**AVIS RELATIF À LA PROTECTION
CONTRE LES EVENTUELS EFFETS NOCIFS ET NUISANCES
PROVOQUÉS PAR LES RAYONNEMENTS NON IONISANTS
GÉNÉRÉS PAR DES ANTENNES ÉMETTRICES STATIONNAIRES**

Commune : CHIMAY - Exploitant : TELENET GROUP

Référence exploitant : HT1788P

Rapport n° 2575 / 2024

Figure 1 : Vue en plan des lieux de séjour et des points de contrôle

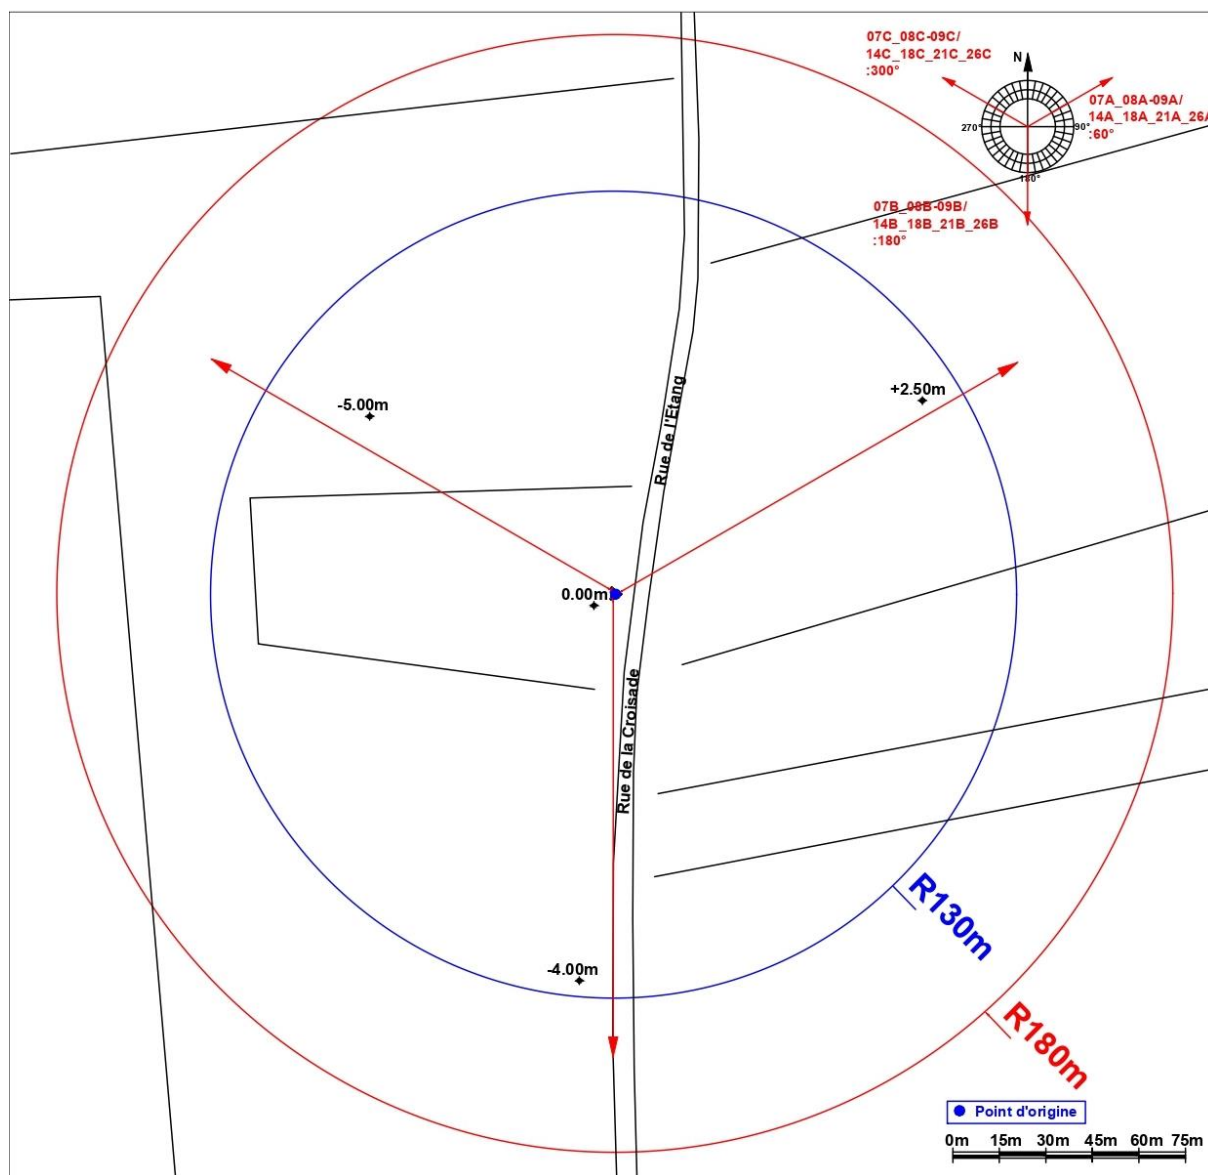
En ce qui concerne les antennes de l'installation mentionnées dans le tableau 1, la distance maximale à laquelle la limite pourrait être atteinte, à l'extérieur, est égale à 125,7 m. S'il n'y a pas de LS à une distance inférieure, les antennes respectent forcément la limite d'immission.

Dans le cas des LS situés à l'intérieur des bâtiments, une atténuation d'obstacle est prise en compte et il en résulte que la distance maximale à laquelle la limite pourrait être atteinte se réduit à 89,0 m.

Figure 2 : Vue en plan des installations d'antennes dans un rayon de 300 mètres autour de l'installation faisant l'objet de la demande d'avis

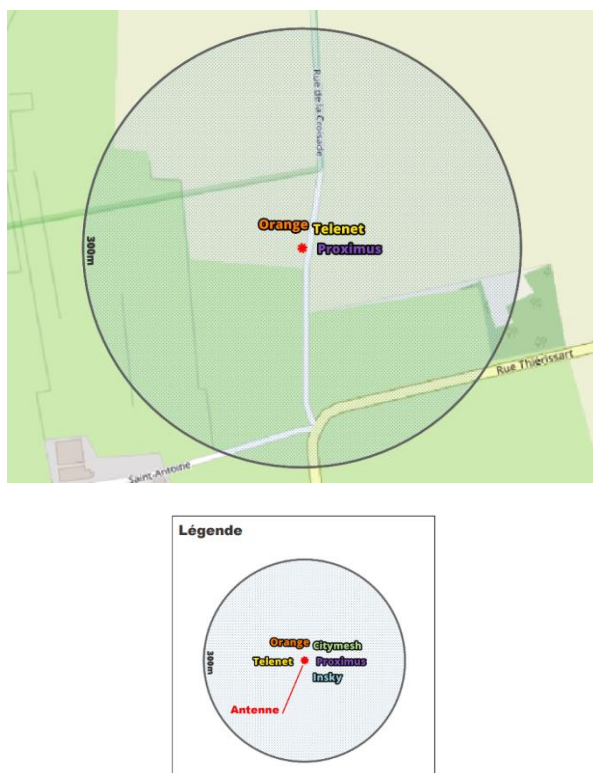
Compte tenu des considérations ci-dessus, il apparaît que l'intensité du rayonnement électromagnétique généré, dans les lieux de séjour situés dans un rayon de 300 mètres autour de l'installation référencée dans le paragraphe 2, par l'ensemble des antennes émettrices stationnaires de l'ensemble des exploitants du même site d'antennes émettrices stationnaires respecte la limite fixée à l'article 4, § 2 du décret.
